Ministero della Transizione Ecologica

Parere n. 273 del 10 giugno 2022

Progetto	<p>Procedura di valutazione d'impatto ambientale ai sensi dell'art. 23 del D.Lgs 152/2006 e ss.mm.ii.</p> <p>Progetto di un parco eolico denominato “Montalvino- Cancarro” costituito da 10 aerogeneratori da 4,2 MW ciascuno per una potenza complessiva di 42 MW, ricadente nel Comune di Troia (FG) in località "Montalvino- Cancarro</p> <p>ID_VIP: 4868</p>
Proponente	<p>E2i energie speciali srl.</p>

ID_VIP 4868 Istruttoria VIA - Progetto di un Parco Eolico denominato "Montalvino-Cancarro", costituito da 10 aerogeneratori da 4,2 MW ciascuno per una potenza complessiva di 42 MW, ricadente nel Comune di Troia (FG) in località "Montalvino-Cancarro – Proponente: E2i Energie speciali srl.

Figura
n.2:

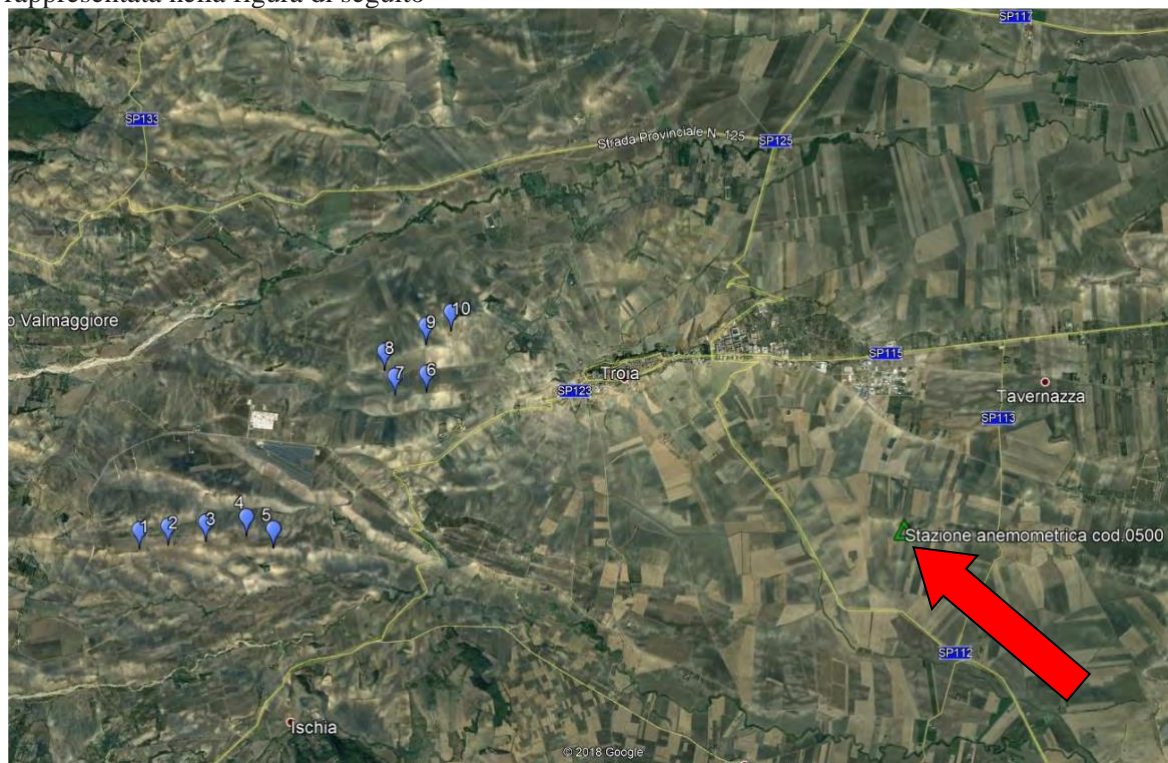
Si evidenzia, ai fini della valutazione degli impatti cumulativi, che in area limitrofa risulta in corso di valutazione altro Progetto, si tratta del progetto identificato con IDVIP4972 (successivo come registrazione al presente).
